RESOLUCIÓN No. 1220 - 0 00013 - 3

"POR MEDIO DE LA CUAL SE CONCEDE UNA LICENCIA DE INTERVENCION Y OCUPACION DEL ESPACIO PÚBLICO EN EL MUNICIPIO DE IBAGUE"

Que mediante radicado 2024-097352 del 30 de octubre de 2024, se requirió el trámite de la *Licencia de Intervención y Ocupación del Espacio Público proyecto denominado* **AMPLIACIÓN DEL SISTEMA D E DISTRIBUCIÓN DE RED DE GAS, MEDIANTE INTERVENCIÓN SUBTERRÁNEA DE LOS COMPONENTES VÍA CALLE 77 CON AV. MIROLINDO.**

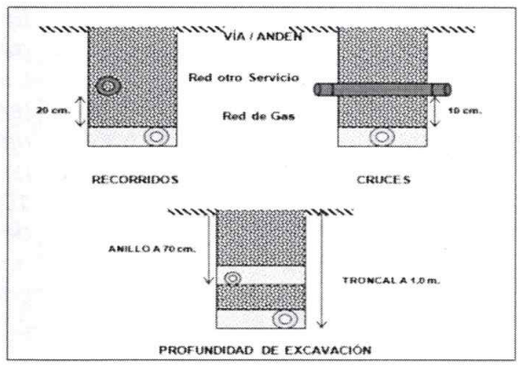
SI	*y de los sitios donde se llevarán a cabo. Se implementa el uso de vallas, colombinas, cinta y conos.* *Intervención (corte y rotura) de zonas duras:* *Se involucran las siguientes actividades:* *- Corte* *- Rotura* *- Retiro de escombros* *- Cajeo – relleno de material de compactación* *- Aplicación de concretos y/o asfaltos* *- Obra blanca* *- Intervención (volumetrías)* *El proceso de recuperación se debe dar en iguales y/o similares o mejores condiciones a las encontradas inicialmente cumpliendo con las especificaciones técnicas de construcción y obra civil.* **1. Corte y rotura** Para la rotura de andén se realiza una dilatación con disco abrasivo en una profundidad mínima de 2.5 centímetros y posteriormente se empieza a demoler el concreto por medios mecánicos, utilizando compresor y martillos neumáticos o eléctricos. Para la roturación de vías, (en concreto asfáltico o concreto rígido), se realiza una dilatación con disco abrasivo en una profundidad mínima de 5 centímetros y posteriormente se empieza a demoler por medios mecánicos, utilizando compresor con martillo neumático o eléctrico. ***Excavación:*** Se entiende por excavación toda la remoción de material que sea necesario extraer desde la superficie del terreno hasta la profundidad indicada. Dicha excavación se hace de forma manual, con un ancho de 0.30 m y con una profundidad de 1.0 m para tender red de troncal como se muestra en la figura 1.

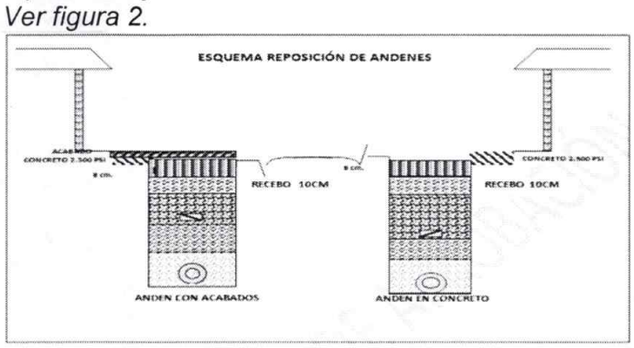
Acabados: *Para el caso de los acabados como son granito, baldosa o tabletas, se debe aplicar un mortero de pega de un espesor tal que permita que los acabados queden a nivel con el piso adyacente, los tonos de los colores y tamaño de los pisos deben ser iguales o muy similares al del piso demolido y también alinear y reponer las juntas existentes.* *Ver figura 2.*
